RELATÓRIO DE CONSULTA PÚBLICA

Avaliação de Impacte Ambiental n.º 3636

Sobreequipamento do Parque Eólico de Ortiga

Data: setembro de 2023

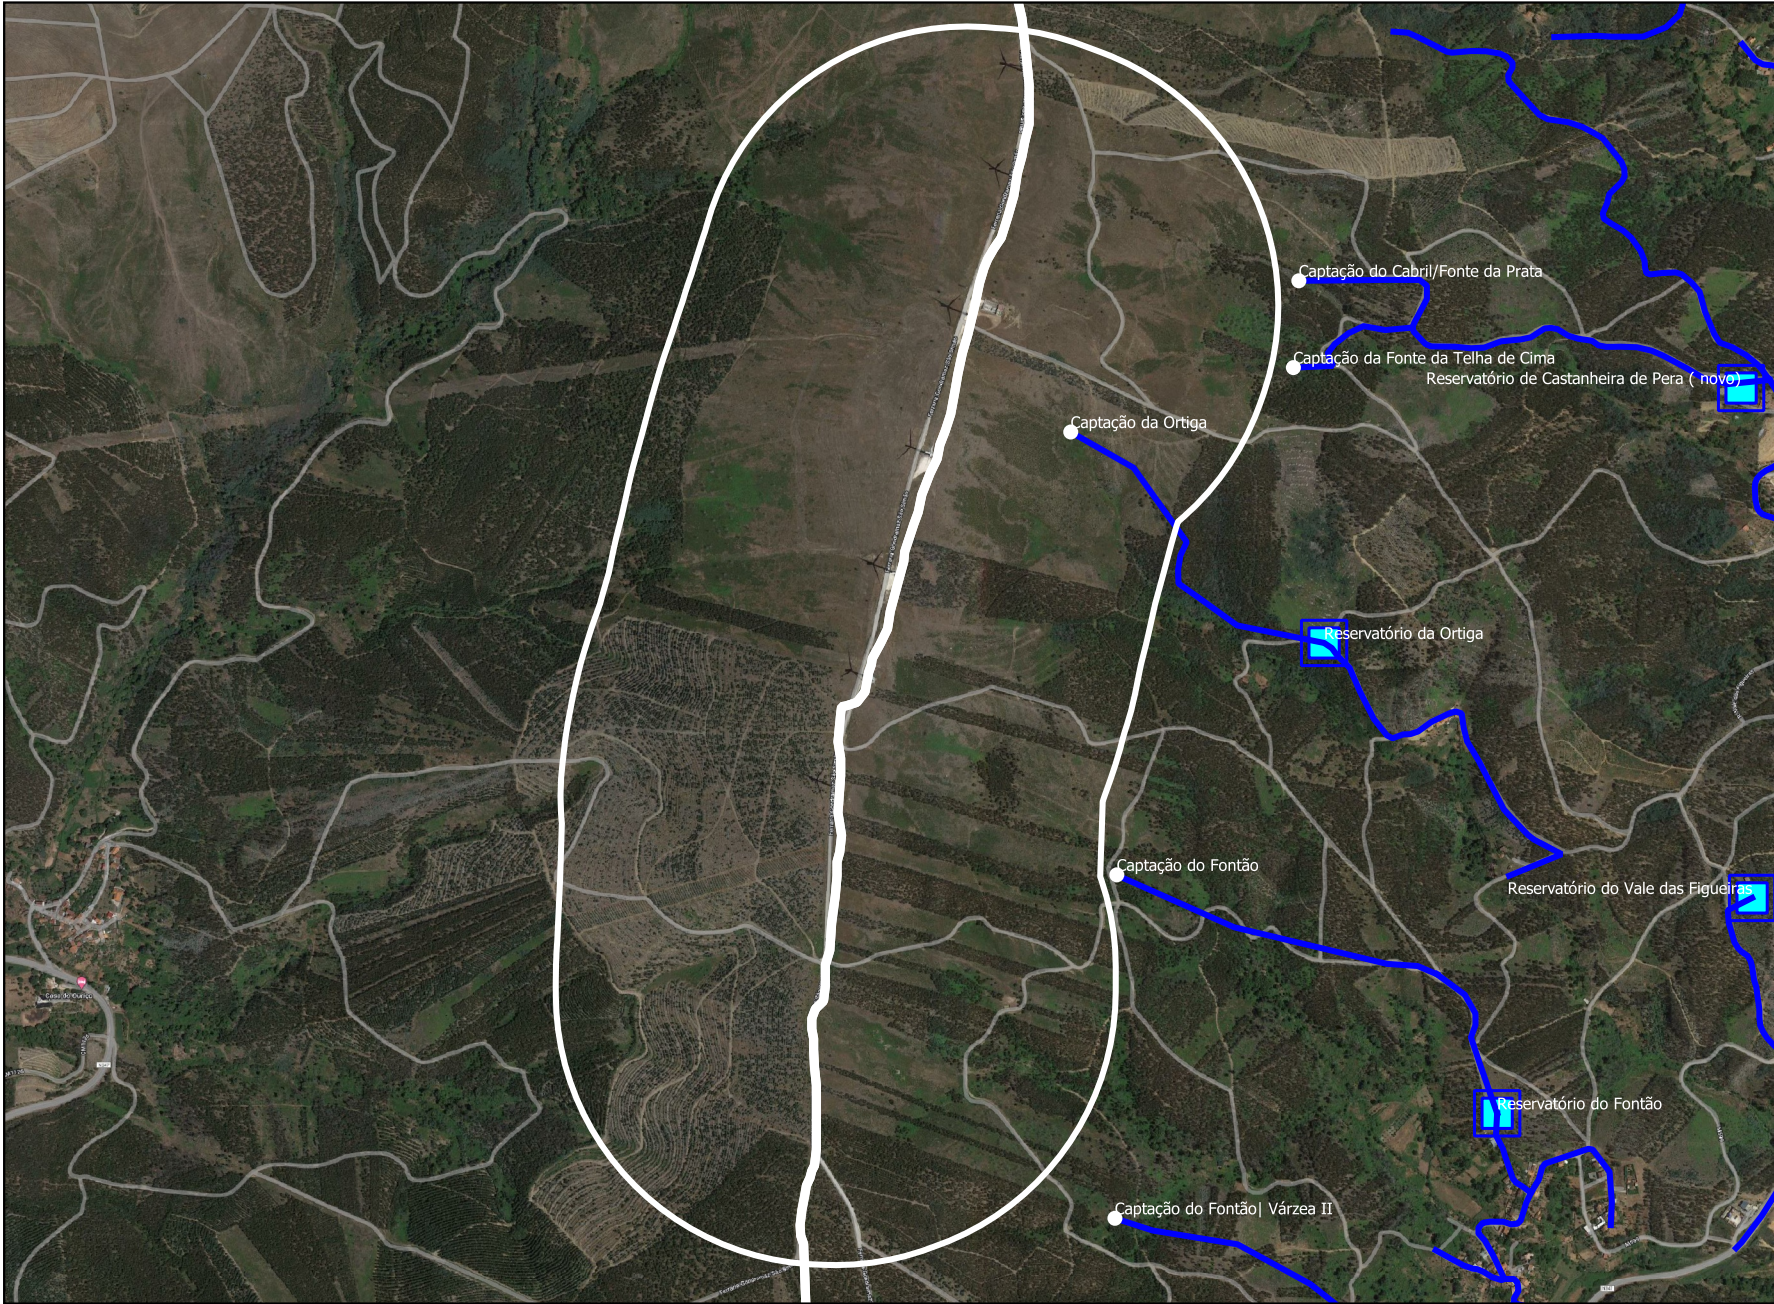
APIN - Empresa Intermunicipal de Ambiente do Pinhal Interior, que alerta para o facto de que a Captação da Ortiga, no concelho da Castanheira de Pera, está na zona de intervenção e, ainda, que existem outras captações nas proximidades. Por isso, solicita a máxima cautela em qualquer tipo de intervenção, pois trata-se de captações subterrâneas que poderão,

eventualmente, sofrer alterações com intervenções no solo, mesmo que não localizadas no perímetro imediato da captação.

Observações: Dentro da área de intervenção encontra-se a captação da Ortiga (mina) e as condutas que abastecem o Reservatório da Ortiga

Exmos. Senhores.,Tal como informamos anteriormente importa esclarecer que a Captação da Ortiga, no Concelho da Castanheira de Pera está na zona de intervenção, e que existem outras nas proximidades, conforme planta anexa, pelo que solicitamos a máxima cautela em qualquer tipo de intervenção pois trata-se de captações subterrâneas que poderão eventualmente sofrer alterações com intervenções no solo mesmo que não localizadas no perímetro imediato da captação.Com os melhores cumprimentos,Salomé AlmeidaAPIN
